泊発電所3号炉

基準津波に関する検討方針について

(令和4年5月27日審査会合における指摘事項に対するコメント回答)

令和4年6月17日
北海道電力株式会社

津波堆積物評価 (14/14) 今後の方針

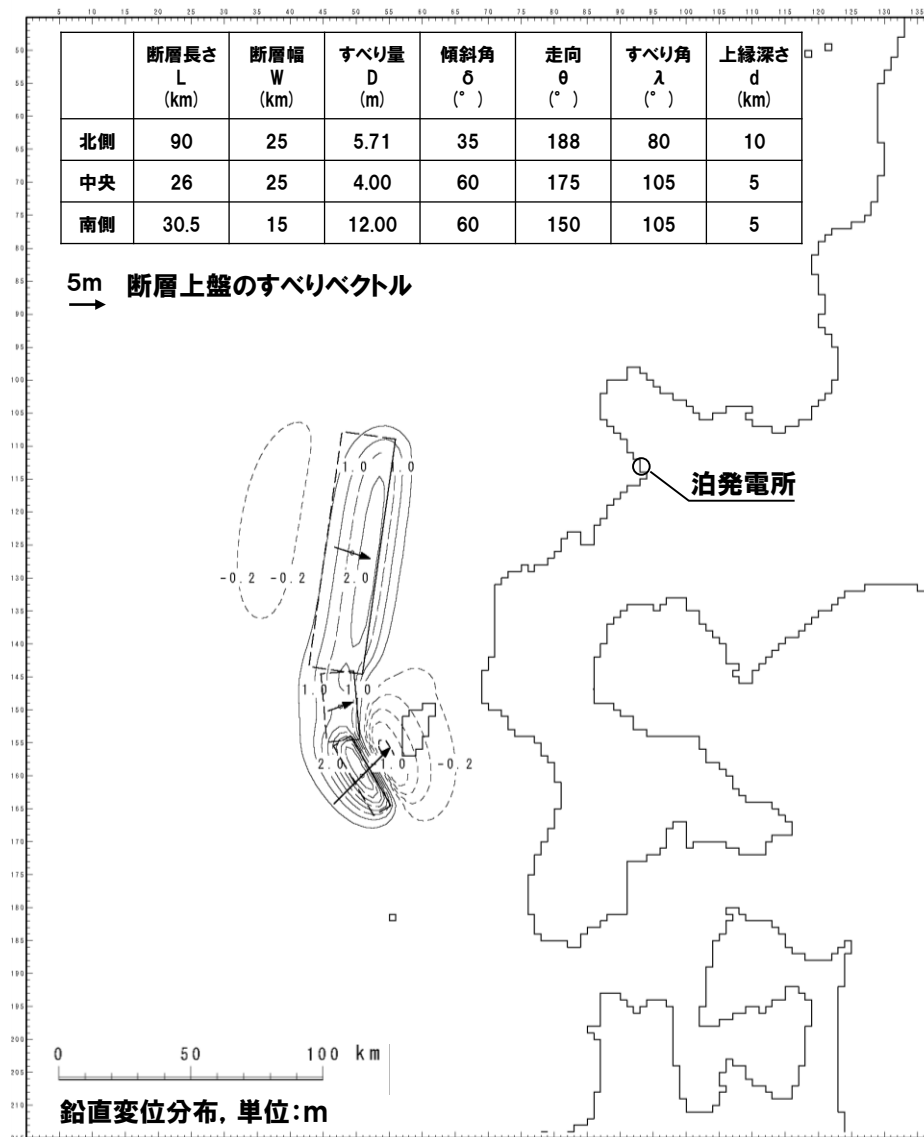
- 過去の審査会合（平成26年12月5日，平成27年5月15日）において津波堆積物の評価結果を説明しており，これ以降の敷地周辺の津波堆積物に関する知見を網羅的に収集する。
- 過去の審査会合において説明した内容に，収集した知見（北海道が公表した文献を含む）を反映し評価を実施する。

海域活断層に想定される地震に伴う津波の計算条件 (1/3)

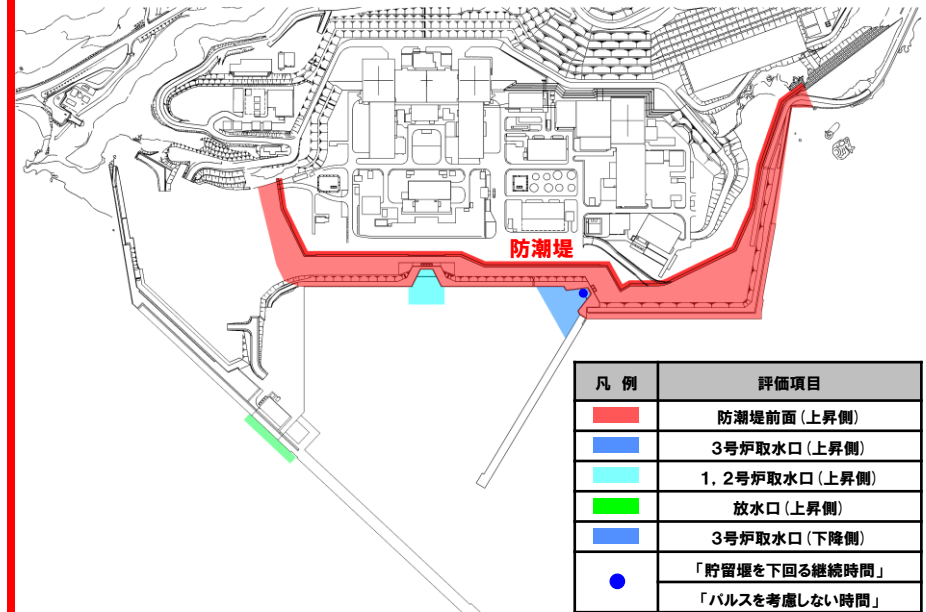
○地形モデル、評価項目及び影響確認地点を変更する。

変更後 (今後の方針)

海域活断層に想定される地震に伴う津波の計算条件 (2/3)

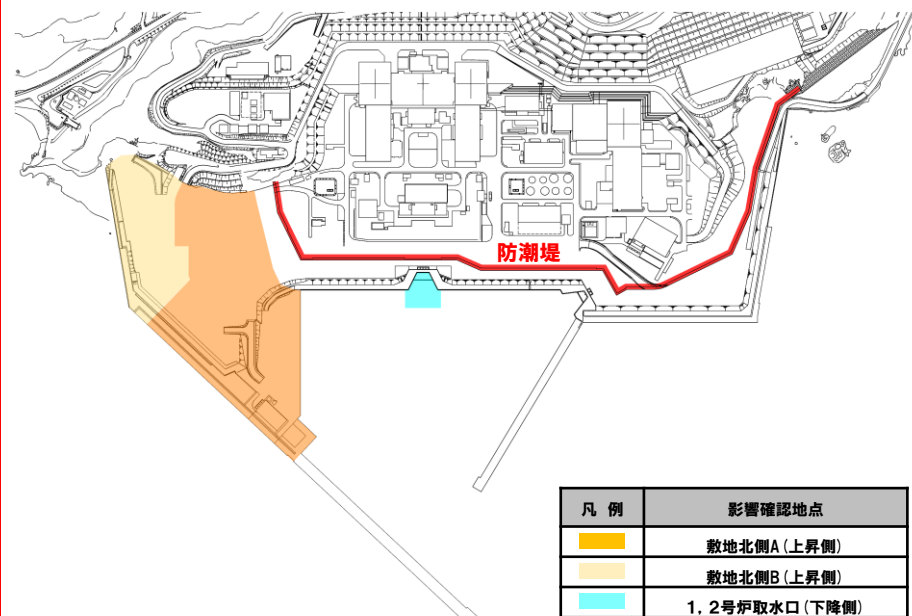
影響確認地点は設定していない

変更後 (今後の方針)

地震以外の要因に伴う津波の計算条件

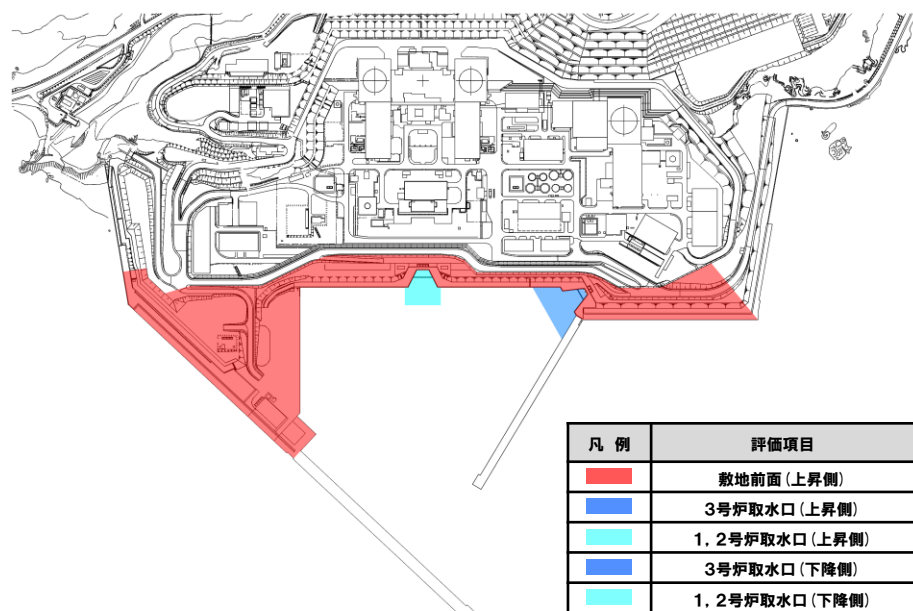
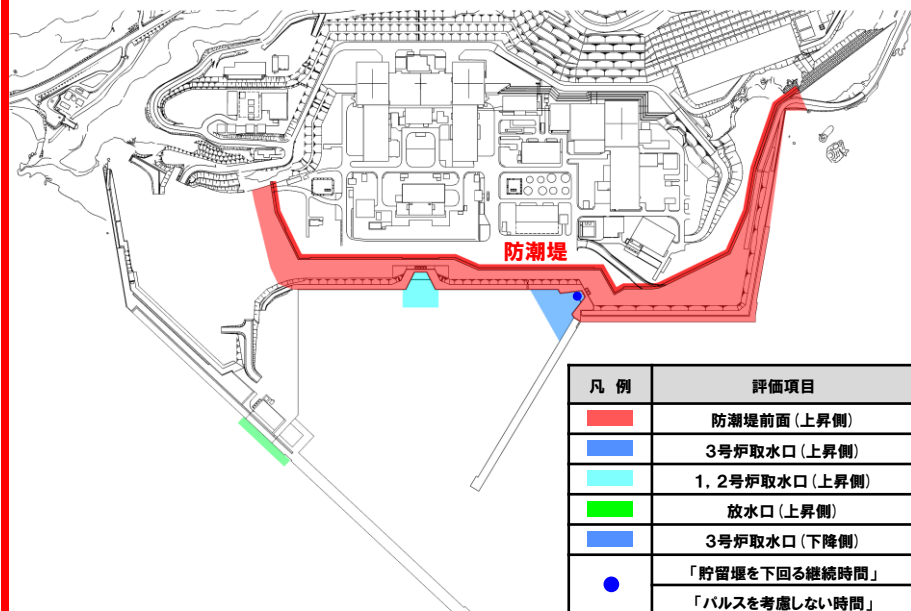
○地形モデル及び評価項目を変更する。

変更後 (今回説明)
